河曲县李家峁调蓄水池工程项目 选址研究报告

河曲县李家峁调蓄水池工程选址研究报告 审查意见

河曲县李家峁调蓄水池工程选址研究报告 修改说明

比选方案图

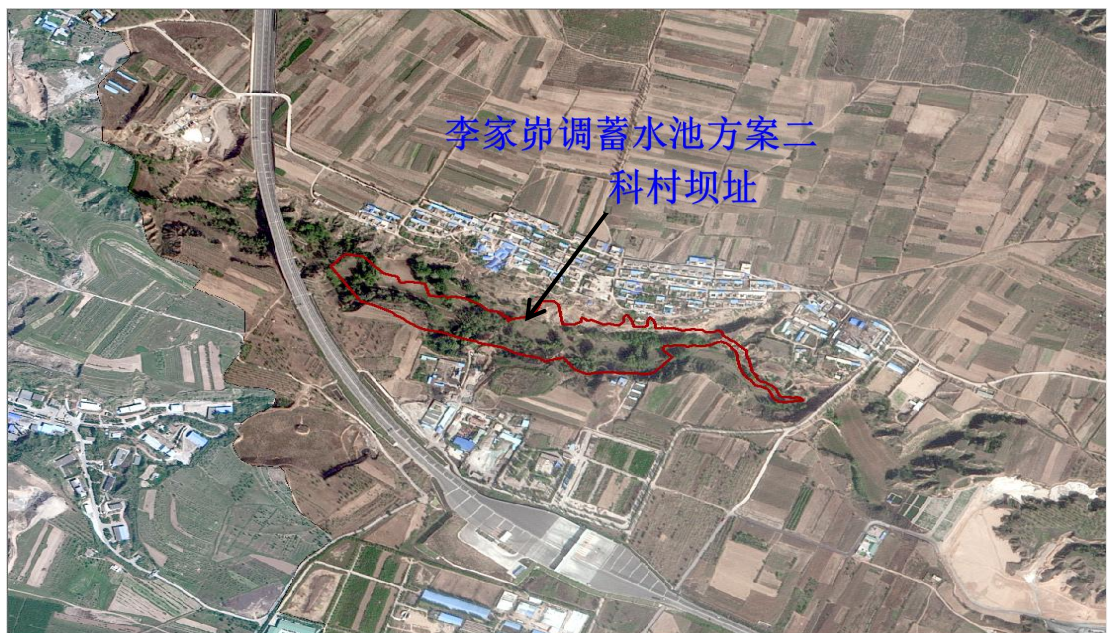
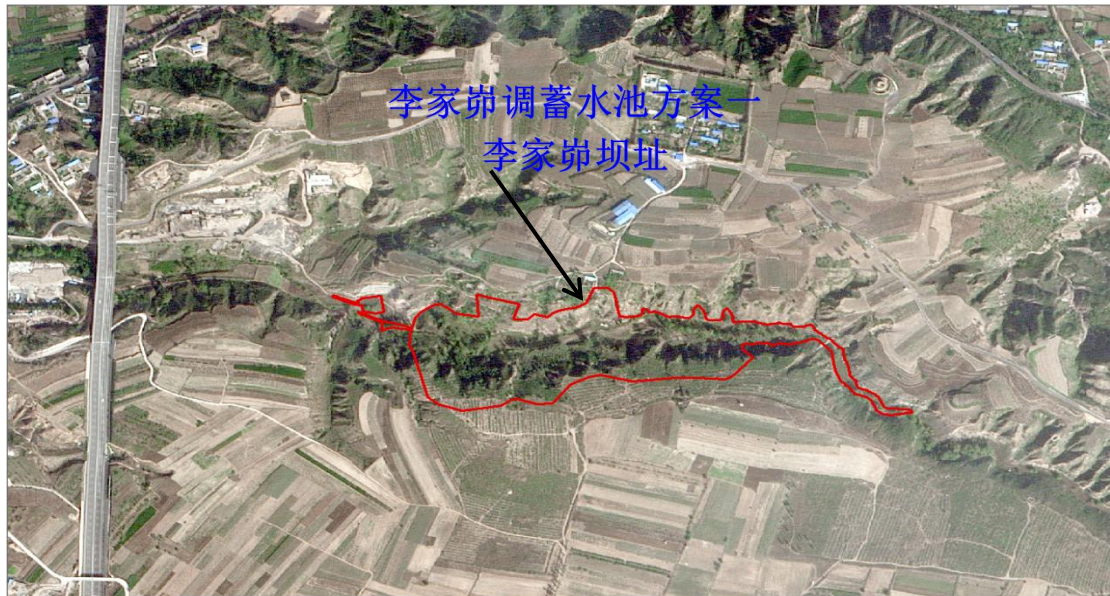
- 1、补充河曲县引黄灌渠工程规划建设运营情况及本项目基础资料，说明本工程与引黄工程的关系，作为引黄工程备用水源的可行性；
- 2、补充引黄灌渠的位置、标高、沿线公路、村镇分布等基础资料，说明引黄灌渠与拟选工程的区位和高差关系，补充取水点位置，核实本项目取水与高效利用节水灌溉工程罗圈堡泵站的关系；
- 3、结合引黄灌渠沿线冲沟分布的基础条件，增加场址比选方案，从用地、工程地质、安全、防洪、防渗、拆迁、文物保护、建设投资、运营费用、管理等条件综合比选，进一步说明推荐李家峁场址的合理性；
- 4、核实与文物保护及占用林地的可行性；
- 5、结合地形和区位交通条件，补充项目外部运输条件；
- 6、修改完善地块规划指标研究。

审查意见	修改内容
1. 补充河曲县引黄灌渠工程规划建设运营情况及本项目基础资料，说明本工程与引黄工程的关系，作为引黄工程备用水源的可行性；	已补充 详见报告 P5-P9
2. 补充引黄灌渠的位置、标高、沿线公路、村镇分布等基础资料，说明引黄灌渠与拟选工程的区位和高差关系，补充取水点位置，核实本项目取水与高效利用节水灌溉工程罗圈堡泵站的关系；	已补充 详见报告 P5-P9
3. 结合引黄灌渠沿线冲沟分布的基础条件，增加场址比选方案，从用地、工程地质、安全、防洪、防渗、拆迁、文物保护、建设投资、运营费用、管理等条件综合	已补充说明 详见报告 P34-P75

比选，进一步说明推荐李家岭场址的合理性；	
4. 核实与文物保护及占用林地的可行性；	已补充 详见报告 P81-P85
5. 结合地形和区位交通条件，补充项目外部运输条件；	已补充 详见报告 P15
6. 修改完善地块规划指标研究。	已修改 详见报告 P78
7. 专家提出的其他意见一并修改完善。	专家提出的其他意见一并进行了修改完善。 详见文本
专家签字：
